## KUNDENDIENST-SCHNELLBRIEF

München, den 25. Mai 1961

Nr. 53/M

**Rahmen - Mittelteil 433**

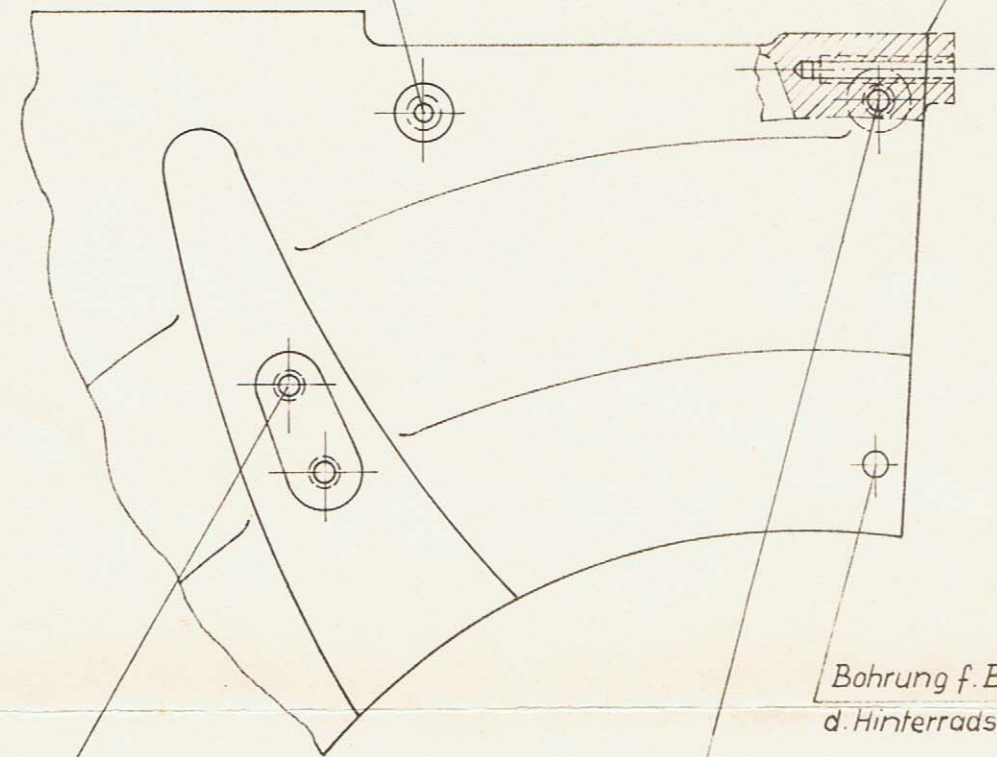
Während der ersten Fertigungszeit der Type 433 hatte das Rahmenmittelteil 432-10.600 an der Anschlußstelle für das Rahmenendstück 432-10.205 einen Ansatz und dementsprechend war auch die Form des Endstückes.

Der Ansatz kam in Fortfall, das Endstück wurde geändert und es ist nur noch die neue Ausführung lieferbar.

Wenn an einer Combinette 433 alte Ausführung das Endstück erneuert werden muss, so ist eine Änderung am Rahmen, wie aus beiliegender Skizze (Rahmenmittelteil 433) ersichtlich, notwendig.

Auf der Skizze zur Nacharbeit des Rahmens wurden die richtigen Befestigungsmöglichkeiten besonders kenntlich gemacht, und wir weisen nochmals darauf hin, keinen Gepäckträger am Schutzblech oder an der Bohrung für die Befestigung des Hinterradschutzbleches anzubringen (Rahmenschäden).

Hier absägen und mit  
Anlagefläche bündig feilen
